Nr sprawy 20/ZP/DZ/6/UM/2018

**ZAPYTANIA (XVIII - XX)
I WYJAŚNIENIA TREŚCI SPECYFIKACJI ISTOTNYCH WARUNKÓW ZAMÓWIENIA
(SIWZ)**

„WYKONANIE ROBÓT BUDOWLANYCH POLEGAJĄCYCH NA PRZEBUDOWIE TOROWISKA WRAZ Z SIECIĄ TRAKCYJNĄ W CIĄGU UL. MICKIEWICZA OD MOSTU AKADEMICKIEGO DO SKRZYŻOWANIA Z UL. BRZOSOWSKIEGO (WRAZ Z PRZEJAZDEM)”

OGRODZENIE SEGMENTOWE U-12 TYPU TS-1

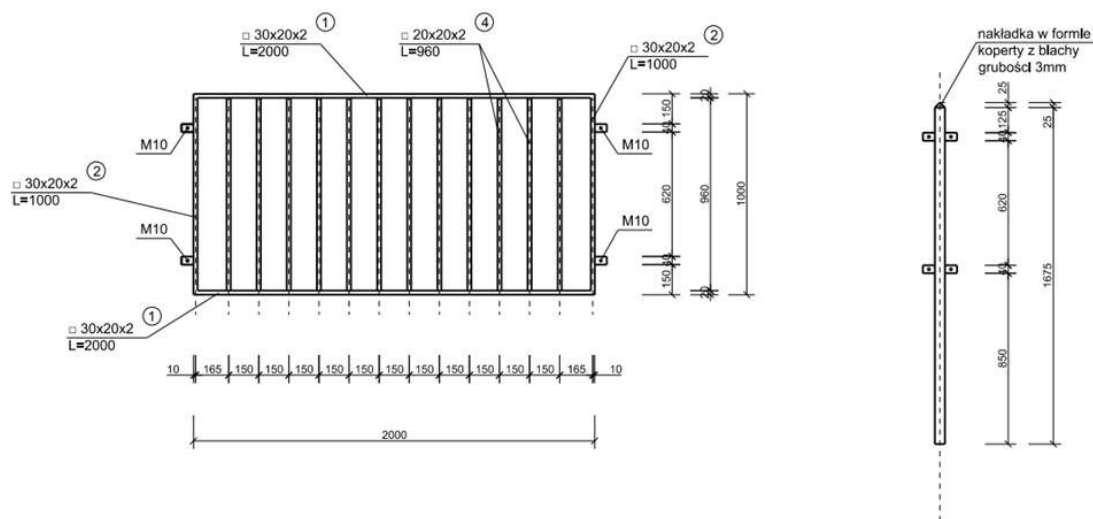
1. W nawiązaniu do odpowiedzi na XV zapytania punkt 2 prosimy o potwierdzenie, że Wykonawca w pozycji 112 TER drogowo-torowy wycenić powinien wyłącznie mechaniczne oczyszczenie nawierzchni betonowej bez skropienia emulsją asfaltową na zimno.
2. W związku z wykluczającymi się informacjami dot. wymiarów elementów składowych wygradzeń U-12: - PW D – DROGOWO-TOROWA opis
 - słupki mocowane w fundamencie z rury kwadratowej 50x50x2,5 mm
 - rama ogrodzenia z rury 50x50x2 mm
 - szprosy rury 50x50x2 mm.

2.5.1 Wygradzenia peronowe

Na peronach i pochylniach od strony jezdni zaprojektowano wygradzenia segmentowe U-12 typu TS-1 i TS-2 o wysokości ponad zabruk min. 1,1 m. Segment ogrodzenia ze spawanych stalowych profili zamkniętych. Słupki mocowane w fundamencie z rury kwadratowej 50x50x2,5 mm, rama ogrodzenia z rury 50x50x2 mm, szprosy rury 50x50x2 mm. Wszystkie elementy ogrodzenia spawane między sobą spoinami czółowymi.

- PW D – DROGOWO-TOROWA rys. D_7 Ogrodzenia segmentowe U-12
 - słupki mocowane w fundamencie z rury kwadratowej 50x50x2,5 mm
 - rama ogrodzenia z rury 30x20x2 mm
 - szprosy rury 20x20x2 mm.

Wygradzenie należy wykonać zgodnie z załączonym rysunkiem D_7 Ogrodzenie segmentowe U-12.

OGRODZENIE SEGMENTOWE U-12 TYPU TS-2

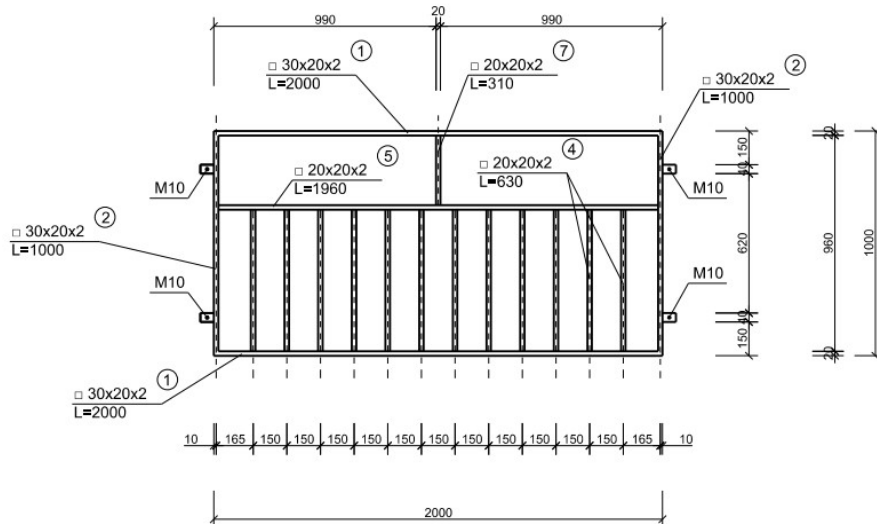
prosimy o informacje, które wymiary elementów wygradzenia są prawidłowe i należy przyjąć do wyceny.
